URZĄD STATYSTYCZNY w GDAŃSKU

Znak: GDK.WG-271.3.2015.KP

W związku z zapytaniami oferentów dotyczących specyfikacji istotnych warunków zamówienia na *Remont pomieszczeń biurowych i sanitarnych wraz z dostosowaniem balustrady do obowiązujących warunków technicznych w budynku Urzędu Statystycznego w Gdańsku* w postępowaniu przetargowym prowadzonym w trybie przetargu nieograniczonego, Urząd Statystyczny w Gdańsku udziela następujących wyjaśnień:

Rys. Schemat układu remontowanych sanitariatów

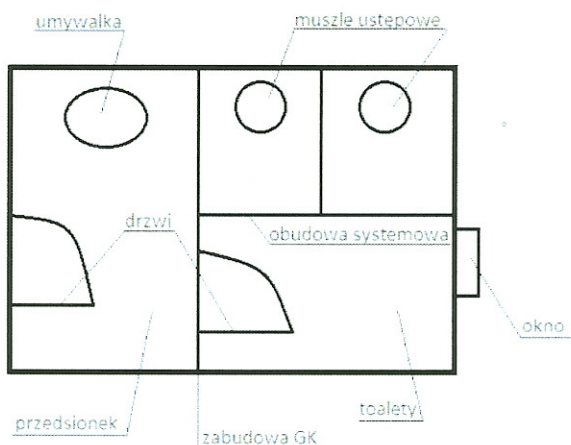
Pytanie 25: Punkt 5 – „ Remont pomieszczeń sanitarnych poz.+1 „ :

a- Podpunkt – 1 – „rozbiórka okładzin , ścianek „,-

a1-jaki wymiar ścianek do usunięcia ?

a2 – do jakiej wysokości są okładziny ceramiczne ?

b – Podpunkt 2 – jakie przybory sanitarne i jakie elementy elektryczne do usunięcia ?

c - Podpunkt 3 – Do zerwania płytki i wylewka pod nimi , czy tylko płytki ?

d – Podpunkt 4 – a -Co ma wchodzić w skład nowej instalacji elektrycznej ?

b – Czy zasilenie doprowadzić z rozdzielni , czy wykorzystać istniejące doprowadzenie zasilania ?

e – Podpunkt 5 – Jaki jest obwód ścian do położenia płytek , i jaka jest powierzchnia posadzki ?

f – Podpunkt 7 – Jaka długość ściany GK , czy dodatkowe drzwi w ścianie GK ?

g – Podpunkt 11 – a - Jaka jest długość parapetu ?

b – Z czego jest istniejący parapet ?

h – Podpunkt 12 – Jakie wymiary ma mieć lustro ?

i – Podpunkt 13 – Ile jest kanałów wentylacyjnych do wykorzystania ?

Odpowiedź: Zamawiający informuje, że zakres tej części przetargu jest w formule „zaprojektuj i wybuduj”. W pkt. 5 Opisie przedmiotu zamówienia w Programie Funkcjonalno Użytkowym przedstawił prace jakie należy wykonać w zakresie tego zadania. Niemniej jednak w odniesieniu do powyższego pytania informuję, że:

Ad: a rozbiórka 2 szt. ścianek do usunięcia o wymiarze 2 m x 2 m x 0,15 cm (szerokość) (wymiały jednej ścinaki);

Ad: a 1 rozbiórka 2 szt. ścianek do usunięcia o wymiarze 2 m x 2 m x 0,15 cm (szerokość) (wymiały jednej ścinaki);

Ad: a 2 wykładziny ceramiczne położone są do wysokości 2,2 m;

Ad: b do usunięcia 2 szt. misek ustępowych, 2 szt. umywalek, 2 szt. przepływowych podgrzewaczy wody, kaloryfer od instalacji C.O. (wymagany nowy), istniejące oprawy świetlne;

Ad: c do zerwania przewidziana jest posadzka wraz z płytkami (wymagane jest położenie nowej wylewki);

Ad: d nowe oprawy świetlne, wraz z instalacjami w obszarze remontowanym (o ile będzie to możliwe wymiana okablowania od puszek do źródła światła);

Ad: b wykorzystać obecne doprowadzenie zasilania;

Ad: e obwód ścian do położenia płytek to ok. 21 m do wysokości 2,2 m powierzchnia posadzki to ok. 14 m²;

Ad: f długość ściany GK to ok. 3 m, do wysokości sufitu h=2,7 m, wymagane są drzwi w ścianie GK z przedsionka do pomieszczenia toalet;

Ad: g długość parapetu to 85 cm;

Ad: b nie ma istniejącego parapetu, należy wbudować parapet z PCV kolor biały;

Ad: h lustro o wymiarach ok. 120 cm x 90 cm;

Ad: i istnieje jeden kanał wentylacyjny do wykorzystania jako wentylacja grawitacyjna.

Rys. Schemat układu remontowanych sanitariatów

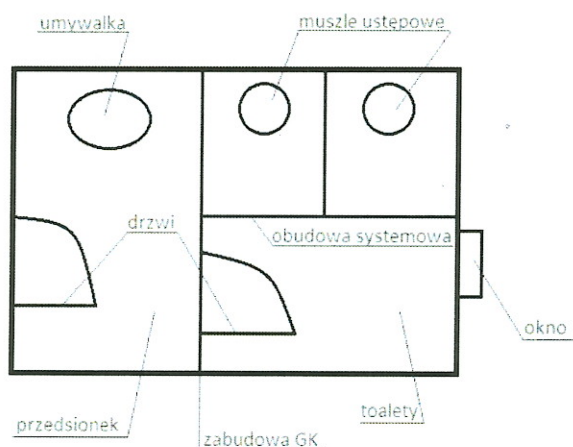
Pytanie 30: Pkt. 5, czyli REMONT POMIESZCZEŃ SANITARNYCH POZ. +1 (przy windzie) przedstawia zakres prac rozbiórkowych do wykonania. Proszę podać ilość jaką należy przyjąć w niżej przedstawionych punktach:

- 1) rozbiórka i utylizacja istniejących okładzin ceramicznych wraz warstwami, ścianek działowych;*
- 2) rozróbka i utylizacja elementów sanitarnych i elektrycznych;*
- 3) wykonanie nowej posadzki;*
- 4) wykonanie nowej instalacji sanitarnej i elektrycznej na całym remontowanym obszarze;*
- 5) wykonanie nowej okładziny ceramicznej na ścianach oraz okładziny ceramicznej na posadzce (wysokość wykonania glazury na ścianie 2,2 cm); -CZY TA WARTOŚĆ JEST POPRAWNA?*
- 6) wykonanie malowania na pozostałej powierzchni wraz z wygładzeniem ścian;*
- 7) wydzielenia pomieszczenia przedsionka od pomieszczeń toalet ścianką GK;*
- 8)... dostawę i montaż drzwi do pomieszczenia toalet;*
- 11) dostawę i montaż parapetu PCV do okna;*
- 13) wykonanie instalacji wentylacji grawitacyjnej w nowo projektowanych pomieszczeniach*

Odpowiedź: Odpowiedź: Zamawiający informuje, że zakres tej części przetargu jest w formule „zaprojektuj i wybuduj”. W pkt. 5 Opisie przedmiotu zamówienia w Programie Funkcjonalno Użytkowym przedstawił prace jakie należy wykonać w zakresie tego zadania. Niemniej jednak w odniesieniu do powyższego pytania informuje, że:

Ad:1 rozbiórka 2 szt. ścianek do usunięcia o wymiarze 2m x 2m x 0,15cm (szerokość) (wymiary jednej ścinaki, powierzchnia płytek do usunięcia 46 m², powierzchnia posadzki to ok. 14 m²;

Ad:2 do usunięcia 2 szt. misek ustępowych, 2 szt. umywalk, przepływowy podgrzewacz wody, kaloryfer od instalacji C.O. (wymagany nowy), istniejące oprawy świetlne;

Ad:3 wykonanie nowej posadzki na powierzchni ok. 14 m²;

Ad:4 Zamawiający nie jest w stanie podać dokładnych danych gdyż instalacja w większości jest podtynkowa;

Ad:5 należy wykonać glazurę na ścianie do wysokości 2,2 m, pozostała część ściany wraz z sufitem przeznaczona do malowania farbami lateksowymi emulsyjnymi;

Ad:6 wykonanie malowania na pozostałej powierzchni wraz z wygładzeniem ścian o powierzchni 21,5 m²;

Ad:7 długość ściany GK to ok. 3 m, do wysokości sufitu h=2,7 m, wymagane są drzwi w ścianie GK z przedsionka do pomieszczenia toalet;

Ad:8 dostawa 2 szt.: drzwi głównych wejściowych oraz z przedsionka do pomieszczenia kabin. Dodatkowo 2 szt. kabin muszą być z wygradzeniem w systemowej zabudowie z okładzin z HPL z 2 szt. drzwi w tym systemie;

Ad:11 parapet o długości 85 cm, szerokość ok. 35 cm;

Ad:13 istnieje jeden kanał wentylacyjny do wykorzystania jako wentylacja grawitacyjna, rozwiązanie należy przedstawić w opracowaniu projektowym.
